**Avis délibéré de la mission régionale d'autorité environnementale sur la mise en compatibilité du plan local d'urbanisme (PLU) de la commune de Le Cheylas (38), pour l'aménagement d'une centrale photovoltaïque flottante sur le bassin aval de la station de transfert d'énergie par pompage**

**Avis n° 2023-ARA-AUPP-1274**

**Avis délibéré le 30 juin 2023**

Figure 2: Extrait de l'OAP

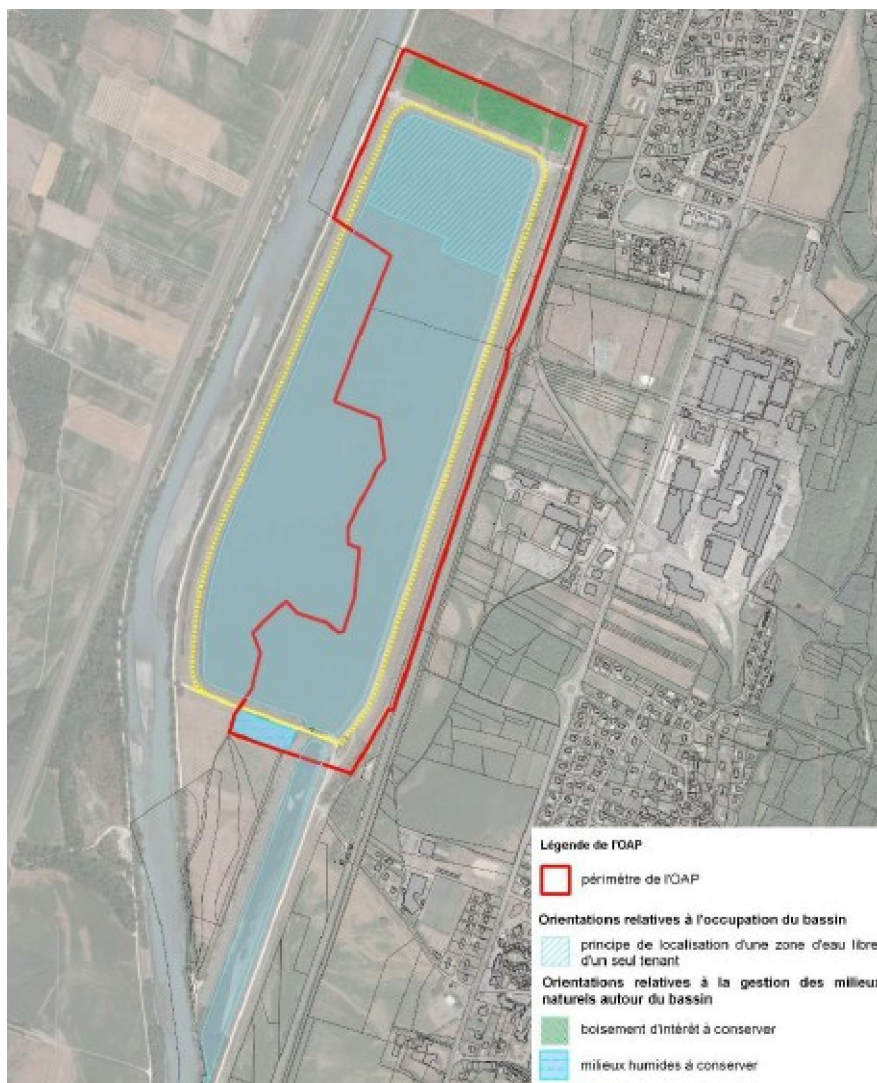
En effet, le règlement écrit, l'OAP et le document graphique reprennent bien l'ensemble des mesures d'évitement proposées à savoir : l'absence d'implantation des îlots photovoltaïques flottants à moins de 20 m mesuré depuis la partie haute des ouvrages et enrochements qui délimitent le bassin ; une zone d'évitement de 9 ha exclue du périmètre d'implantation possible pour les panneaux ; la prise en compte de la présence des stations et d'individus isolés d'Inule de Suisse ; une emprise au sol maximale de 50 m<sup>2</sup> pour les constructions nécessaires au fonctionnement de la centrale photovoltaïque et une hauteur maximale limitée à 4 m.

Toutefois, ces mesures apparaissent fondées sur des analyses incomplètes ou non étayées et ne permettent pas de conclure à une prise en compte suffisante de l'environnement, en particulier de l'avifaune et des chiroptères, et potentiellement des milieux aquatiques, par la mise en compatibilité du PLU. Les incidences de la mise en compatibilité sur l'aléa inondation ne sont pas explicitement l'objet de mesures d'évitement et réduction pour ce qui concerne les ancrages des îlots photovoltaïques flottants.

Bien que cohérent avec les mesures d'évitement proposées pour le projet de parc, ce règlement et les zonages ont été établis sur la base d'un état initial incomplet. En l'état, ces prescriptions et cette orientation du PLU ne permettent donc pas d'apporter des garanties suffisantes à la préservation de la biodiversité du site.

**L'Autorité environnementale recommande de traduire réglementairement dans le PLU les mesures d'évitement et de réduction supplémentaires qui pourraient découler de l'étude d'incidences actualisée sur la base d'un état initial de l'environnement complété au regard des recommandations figurant dans le présent avis ainsi que les éventuelles mesures de compensation qui s'imposeraient.**
